Van: (GPO)
Verzonden: maandag 17 mei 2021 10:39
Aan: (GPO)
CC: (GPO); (GPO); (GPO); (GPO)
Onderwerp: RE: BSM

In memo ASD-NOT-1045 van 13-01-2020 (is onderliggende memo in bijgevoegde ASD-NOT-1147) zijn diverse scenario's beschouwd om de golfklapproblematiek bij de Bestaande Spuimiddelen op te lossen. Het scenario preventief sluiten Zuidschuif om de Noordschuif te behoeden voor golfklappen vanuit het IJsselmeer is daarbij ook beschouwd. Bij hoog water op zowel het IJsselmeer als de Waddenzee moeten beide schuiven gesloten worden. In die situatie moet rekening worden gehouden met het falen van de sluitprocedure van de Zuidschuif. De kans daarop is 10-2. In deze situatie moet de achterliggende constructie nog een belastingssituatie met een kans 10-4 aankunnen (conform de Leidraad Kunstwerken).

Aanbestedingsontwerp Gewijzigd ontwerp

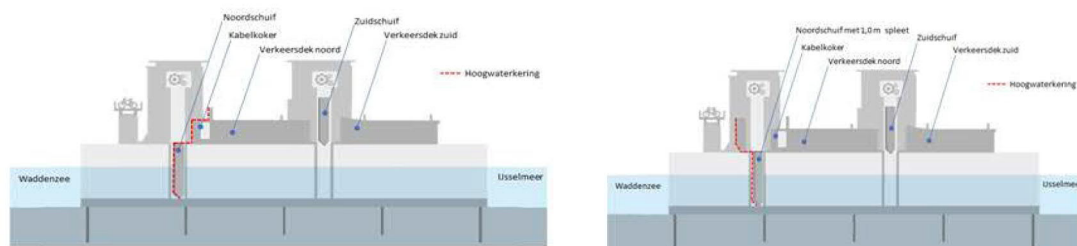
De bovenbalk heeft inderdaad als functie zoutindringing te voorkomen, echter is nu ook de hoogwaterkerende lijn verplaatst, zie rode stippellijn in onderstaande twee plaatjes. In het aanbestedingsontwerp liep deze aan de bovenzijde over kabelkoker en spatscherm, terwijl deze nu over de bovenbalk loopt.

Dit brengt met zich mee dat de bovenbalk ontworpen moet worden op de zware HR-belasting vanuit de Waddenzeezijde.
